Vysvětlení / změna / doplnění zadávací dokumentace č. 7

Veřejná zakázka: Oblastní nemocnice Náchod – II. etapa modernizace a dostavby

Objekt D - Předpínaná táhla

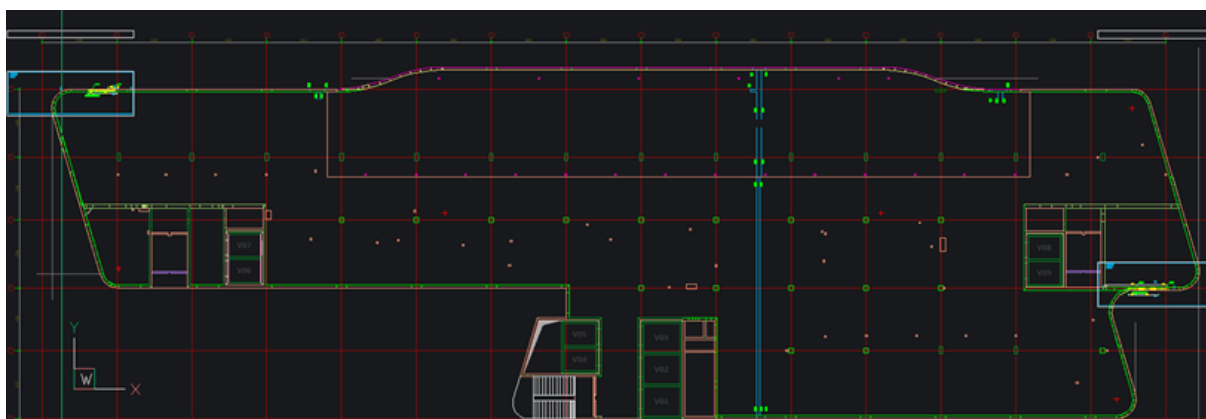
316	K	985621413.R	Předpínaná táhla (sestava s kotevními prvky a napínákem) - kotevní prvky ocel/beton - ocel S355	kg	3 000,000
VV		3000			3 000,000

Žádáme o objasnění k čemu se táhla vztahují (zemní kotvy, předpínací výztuž,...?) i způsob výpočtu, popř. kde přesně k nim nalezneme bližší informace.

Tato táhla slouží pro vynášení konzol 6.NP na obou koncích objektu – osy 3/A-B a 7/O-P v 6.NP.

Tyto táhla jsou obsažena v PD č. 1 ve složce Stavebně konstrukční řešení/BETON a to ve výkrese s ozn. „nena06sm001_REV_00.pdf“, na kterém je i výkaz pro tyto prvky. Dodavatelé ocení soupis stavebních prací, dodávek a služeb tak, jak je předložen.
